Oggetto : Campagna 5178 - Modello Fiat Ducato X2/50 con mot. 2.3 JTD per Paesi
freddi,
tubazione Blow-by
Aggiornamento isola telai

Commessa 5178 – CAMPAGNA DI SERVIZIO

**Modello Fiat Ducato X2/50 con mot. 2.3 JTD per Paesi freddi
- tubazione Blow-by**

Fiat Group Automobiles SpA
QUALITY – Technical Service

PRESenza ELEMENTO RISCALDATORE

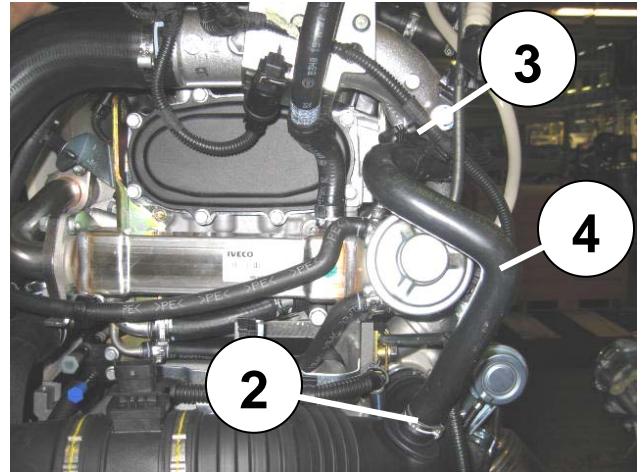
- Individuare la tubazione blow-by.
- Verificare la presenza dell'elemento riscaldatore posto sulla tubazione stessa.
 - Se presente il veicolo è conforme

MANCANZA ELEMENTO RISCALDATORE

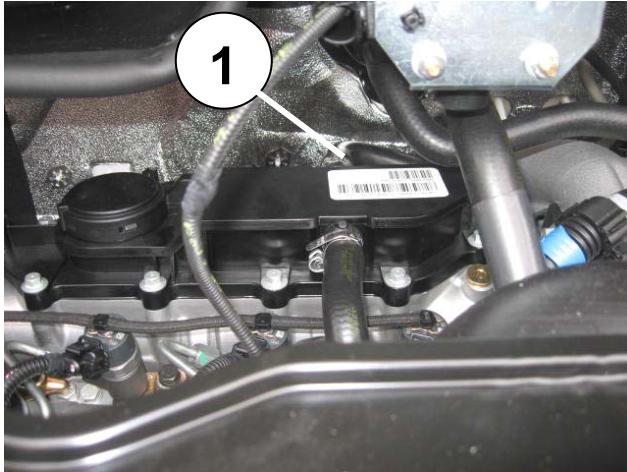
- Se non presente il veicolo non è conforme ed occorre procedere con la sostituzione della tubazione come di seguito descritto.

- Aprire e rimuovere i collari di fissaggio tubo blow-by rispettivamente a raccordo su motore 1 e al manicotto turbina-debimetro 2.
- Aprire la molletta 3 ritegno tubo blow-by.
- Rimuovere la tubazione blow-by 4.

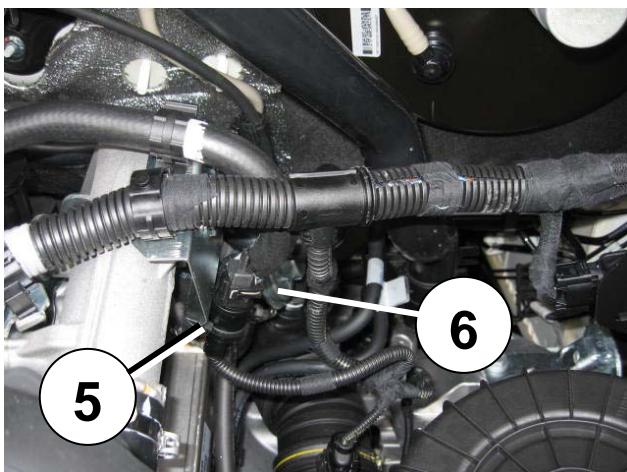
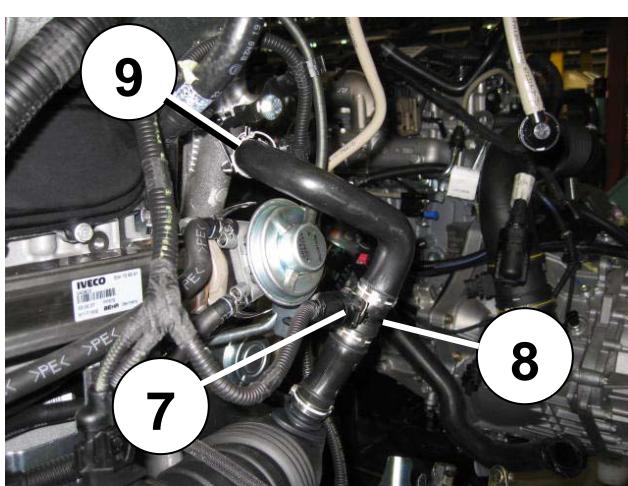
- Montare la tubazione blow-by per mercato Nord Europa part. **1353505080** operando inversamente allo stacco, avendo cura di:
 - Inserire sulla tubazione i collari recuperati dal precedente montaggio.
 - Inserire la tubazione sulla sede raccordo motore e sul manicotto turbina-debimetro.
- Posizionare collari sulla tubazione (segni di oggettivazione) e fissarli utilizzando la specifica pinza.
- Tagliare la fascetta 5 ritegno derivazione precablato motore per tubo blow-by posta sulla staffa motore ed asportare tappo 6 di protezione dal connettore.

- Collegare il connettore 7 della derivazione del precablato motore all'elemento riscaldatore 8 del tubo blow-by.
- Vincolare il tubo blow-by con la molletta 9 utilizzata con il precedente montaggio.
